Réf. DPC : 2043-0151/01/2020-147PR (corr. DPC :A. Even)
Réf. CRMS : AA/BXL20101_659_Pre_aux_Oies_239_Castrum
Annexe : 1 dossier

Objet : BRUXELLES Ferme Castrum, rue du pré aux oies, 239241 à 1130 Haren : Modifications de l'ensemble des façades et toitures

Avis de principe de la CRMS

Façade Est

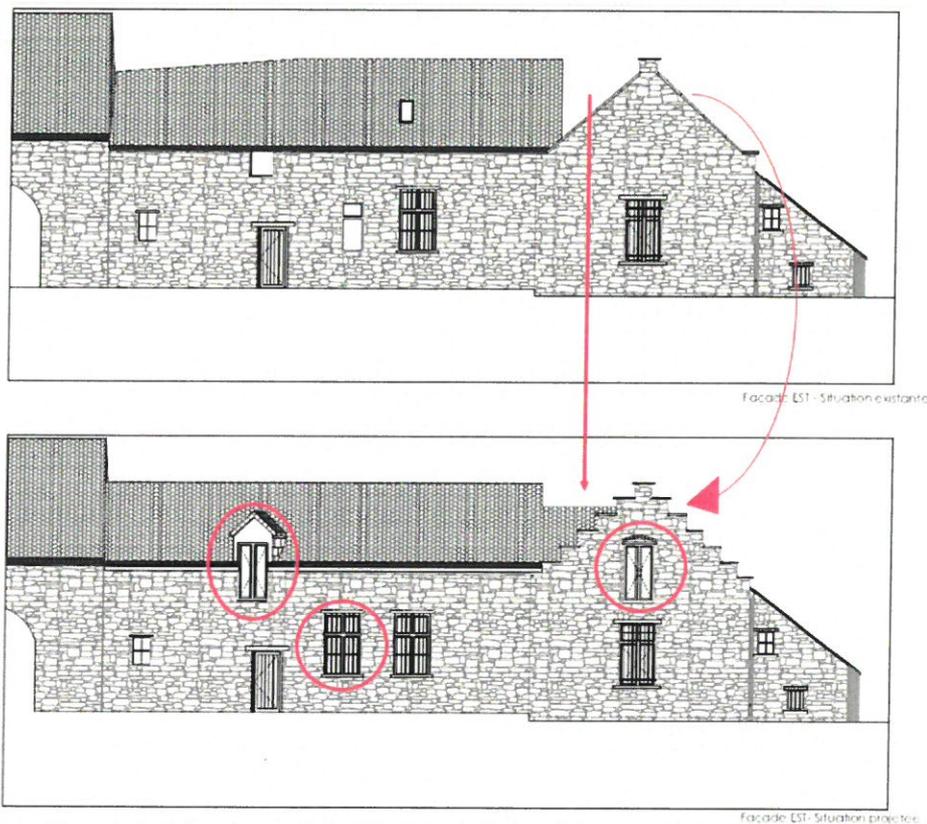
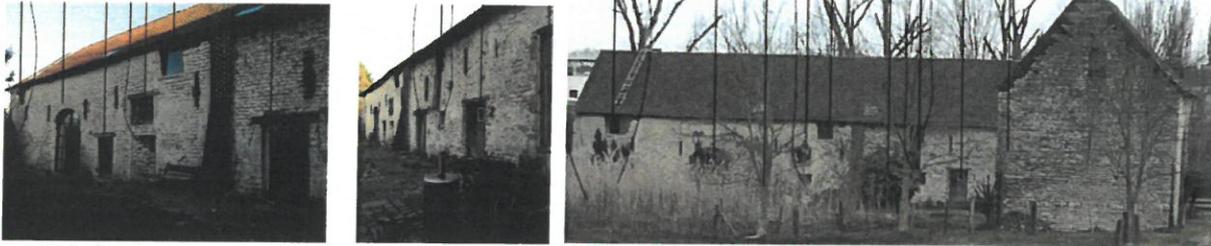
Une baie présente en haut de la **façade Est** serait transformée et prolongée en lucarnes en toiture. Une baie grillagée serait reproduite et une nouvelle baie interviendrait dans le pignon en partie haute.

La CRMS n'est favorable ni à l'introduction des lucarnes qui reproduisent un langage traditionnel ni à des opérations de reproduction à l'identique de baies là où elles n'ont jamais existé. Ces interventions font perdre la lisibilité des façades caractéristiques de l'architecture agricole et la distinction des baies anciennes et nouvelles. La CRMS souhaite que les fenêtres hautes soient conservées et que les ouvertures en toitures soient limitées au placement de quelques fenêtres de toit de type tabatière adroitement positionnées là où c'est nécessaire. Les autres 'nouvelles' baies devront

quant à elles se baser sur une étude plus poussée des châssis et de la documentation ou les traces structurelles in situ de la présence antérieure de baies.

Façade sud

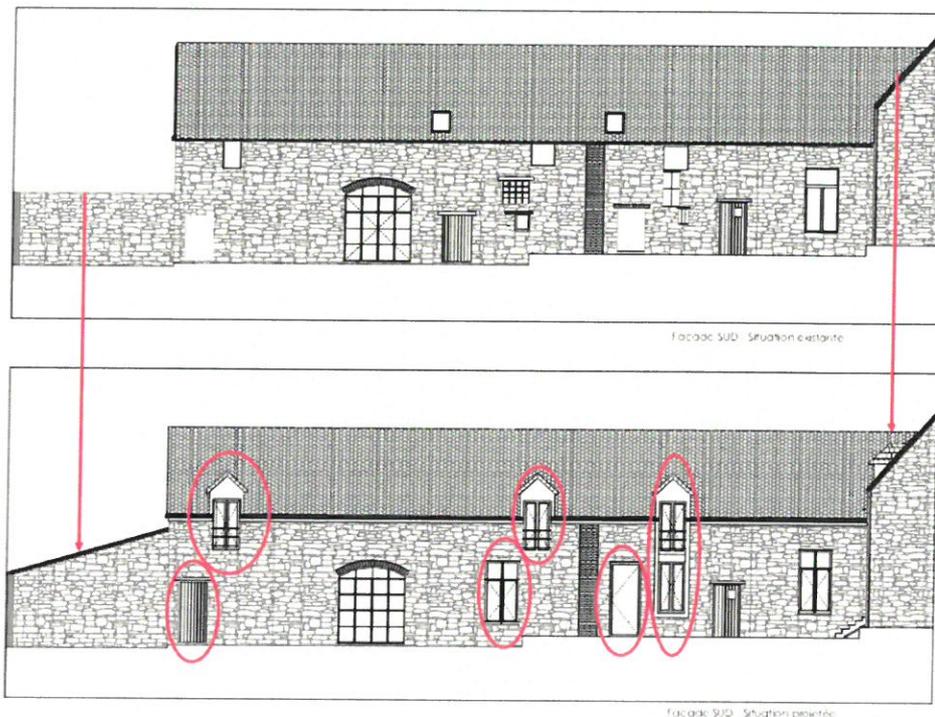
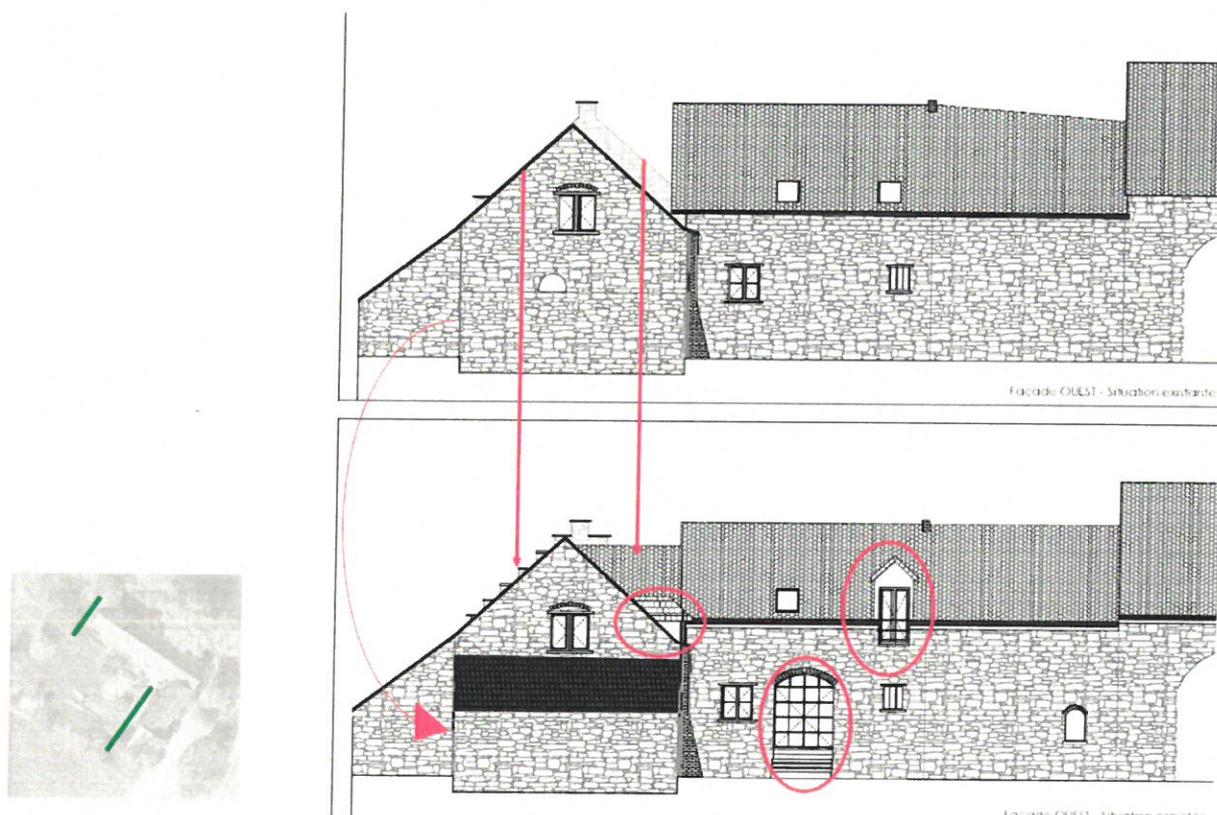
Les trois baies présentes en haut de la façade Sud seraient transformées et prolongées en lucarnes en toiture. Deux petites portes existantes de faible hauteur (env. 1.70m) seraient agrandies et légèrement élargies afin d'arriver à des dimensions plus confortables, tandis qu'une nouvelle fenêtre serait créée par la mutualisation de petites.

Comme pour la façade est, la CRMS n'est pas favorable à l'introduction des lucarnes et souhaite que les fenêtres hautes soient conservées et que les ouvertures en toitures soient limitées au placement de quelques fenêtres de toit de type tabatière adroitement positionnées. Les portes pourraient être réaménagées en hauteur mais la CRMS demande que le projet l'organise là ou c'est strictement nécessaire pour les besoins fonctionnels. Elle n'est par ailleurs pas favorable au remplacement des deux petites ouvertures par une seule baie. Les deux petites baies devront d'abord être documentées.

Façade Ouest

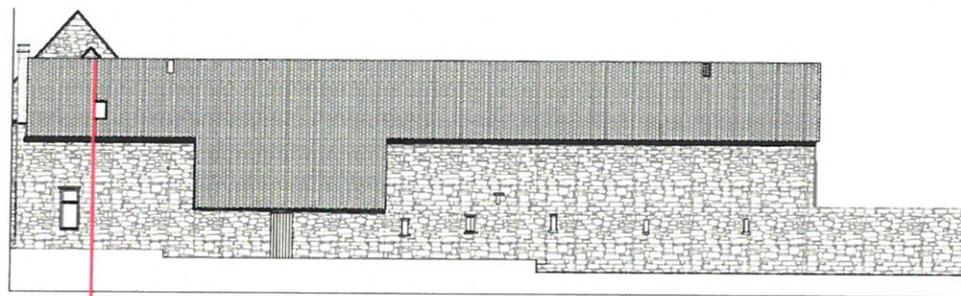
En façade Ouest, une trois baies présentes en haut de la façade serait transformée et prolongées en lucarnes en toiture. Le projet prévoit aussi la création d'une grande baie vitrée avec arc surbaissé en briques, s'inspirant du châssis existant en façade sud. On note aussi la disparition d'une petite baie à gauche du porche.

Comme pour la façade est, la CRMS n'est pas favorable à l'introduction des lucarnes et souhaite que les fenêtres hautes soient conservées et que les ouvertures en toitures soient limitées au placement de quelques fenêtres de toit de type tabatière adroitement positionnées. La CRMS n'est pas non plus favorable à la création de cette grande baie vitrée et demande de privilégier, dans la mesure du possible, la réouverture des fenêtres et portes murées afin d'apporter de la lumière et un accès à cette aile du bâtiment tout en conservant la typologie du bâtiment. Il n'est en effet pas opportun de reproduire une porte située en façade sud où, dans ce cas, elle trouve son sens puisqu'elle traduit là l'organisation de l'ancienne grange. Ce n'est pas ici la même situation.

Existant et projeté : extrait du dossier

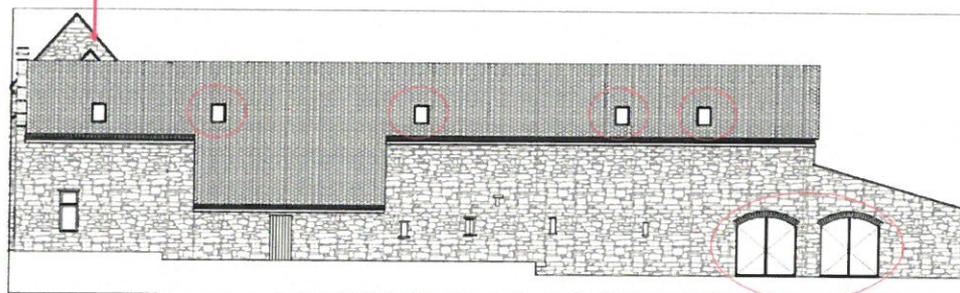
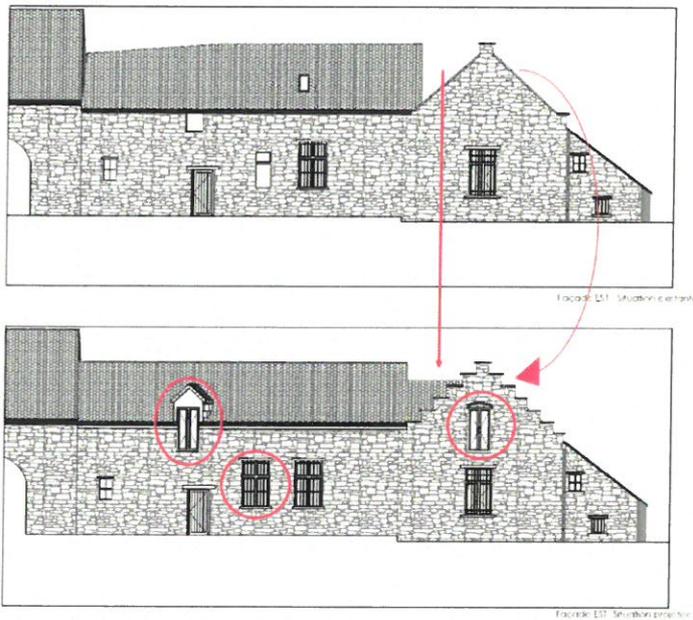
Il est prévu de recréer l'appentis, aujourd'hui en ruines, présent à l'extrémité de l'aile Nord et de percer deux portes de garages dans la façade. Il est en outre prévu des petites fenêtres de toitures.

Ces aménagements engendrent la création d'un cheminement depuis la rue jusqu'aux garages, or la demande ne comporte aucun plan d'aménagement du site. La CRMS ne souhaite pas se positionner sur la question tant qu'une réflexion globale et une proposition d'aménagement ne sont pas envisagées au niveau de l'aménagement du site. Dans tous les cas, la forme des baies ouvrant sur les garages, avec arcs surbaissés, prête à confusion en termes de typologie avec les ouvertures de baies anciennes et la CRMS n'est pas favorable à ce parti. La CRMS n'est pas opposée au principe de la création des ouvertures en toiture.

Existant et projeté : extrait du dossier

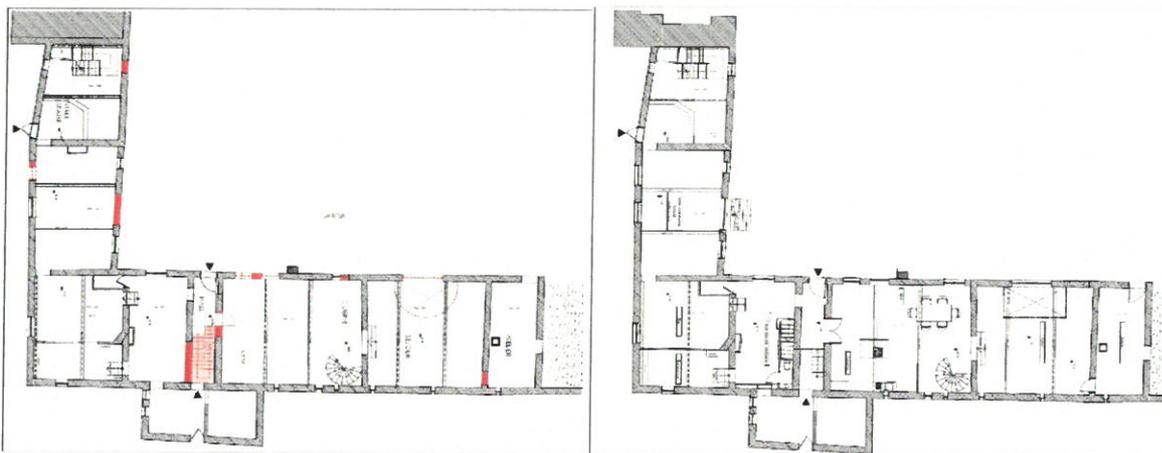
Le projet envisage de « recréer » le pignon à gradins au niveau du pignon à rue de l'aile nord, tel que représenté sur la carte de 1711, le mur pignon ayant été probablement étêté suite à l'incendie de 1913.

Cette « restitution » des gradins part du sommet actuel du pignon et ne redonne donc pas la hauteur originelle à cette façade, ce qui donne un effet « tassé » peu harmonieux à la façade. La CRMS s'oppose à cette intervention et demande de ne pas intervenir sur ce pignon.

Au niveau des toitures, comme on peut le distinguer sur la carte postale et l'aquarelle, la toiture de l'aile nord était plus haute que l'aile est et les toitures des deux ailes étaient jointives, ce qui disparaît après 1913. Le propriétaire souhaite recréer un passage à l'étage, entre les deux ailes. Une nouvelle toiture à versants en tuiles serait créée, à hauteur du faîte de toiture de l'aile nord, ce qui crée un effet « escalier » de la toiture de l'aile est. *La CRMS n'est pas opposée à la recréation d'une jonction entre les deux ailes, mais n'est pas convaincue par le traitement proposé ; elle demande d'étudier une alternative contemporaine sobre et soignée.*

Rez existant et projeté : extrait du dossier

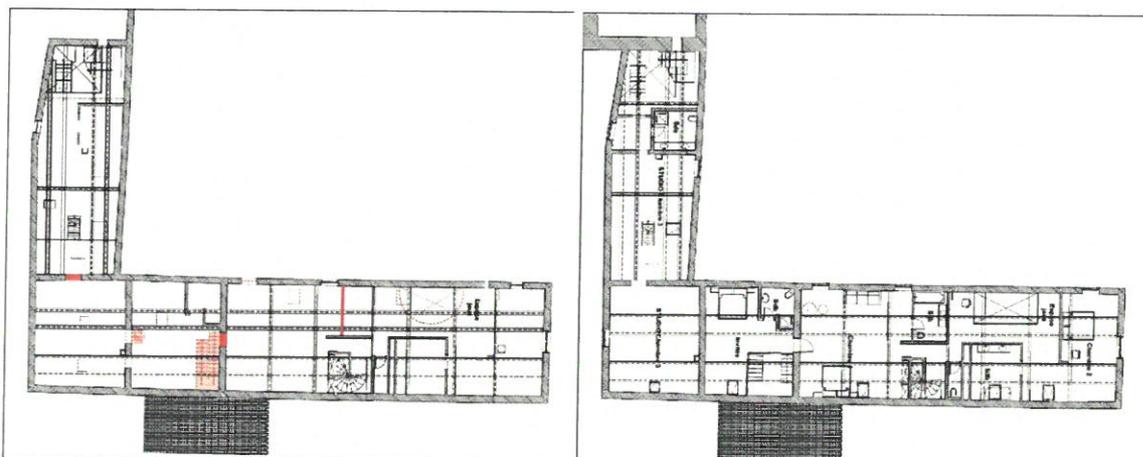
Le projet prévoit de supprimer l'escalier existant en bois et de créer un nouvel escalier dont l'emprise serait plus importante. L'escalier démarrerait depuis la pièce de droite, passerait au travers du mur de refend où un palier serait créé sur la largeur du hall et une seconde volée d'escalier amènerait à l'étage.

La CRMS n'est pas opposée à cette intervention et à la disparition de l'escalier qui ne présente pas un grand intérêt patrimonial. La situation de l'intérieur, classé également, devrait cependant aussi

être clarifiée (situation de droit et identification des travaux à régulariser), documentée et une visite devrait être organisée avant de pouvoir se positionner sur les interventions et mesurer l'impact patrimonial des travaux. Il est à ce stade difficile de se prononcer. La CRMS rappelle que l'ensemble de la ferme est classé et que donc l'ensemble des interventions sont soumises à permis unique.

Existant et projeté : extrait du dossier

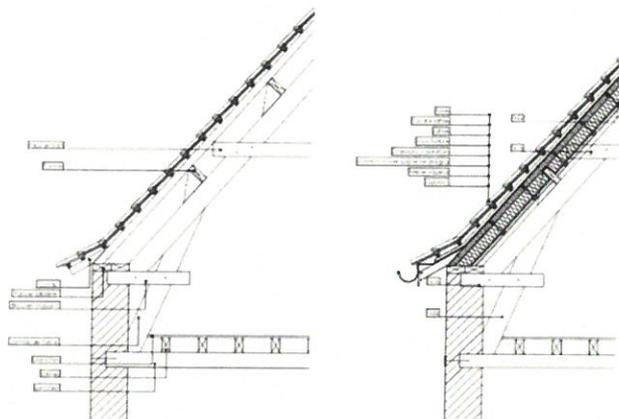
L'ensemble des toitures étant dans un état extrême de vétusté (tuiles poreuses, fuites multiples...), le demandeur a introduit une demande de permis en parallèle à cet avis de principe, visant à restaurer les toitures à l'identique, isoler par l'intérieur et ajouter des gouttières (cfr plan détaillé joint à l'avis de principe). Elle est traitée parallèlement en minime importance, sans avis CRMS. Seule la gouttière fait l'objet du présent avis.

La CRMS souscrit au placement de ces gouttières qui permettra une meilleure évacuation des eaux de pluie mais qu'elle soit le modèle le plus discret possible (ce dispositif n'existait pas initialement). Elle demande aussi de soumettre à la DPC les modèles et implantations des descentes d'eau qui ne sont pas documentés dans le dossier.
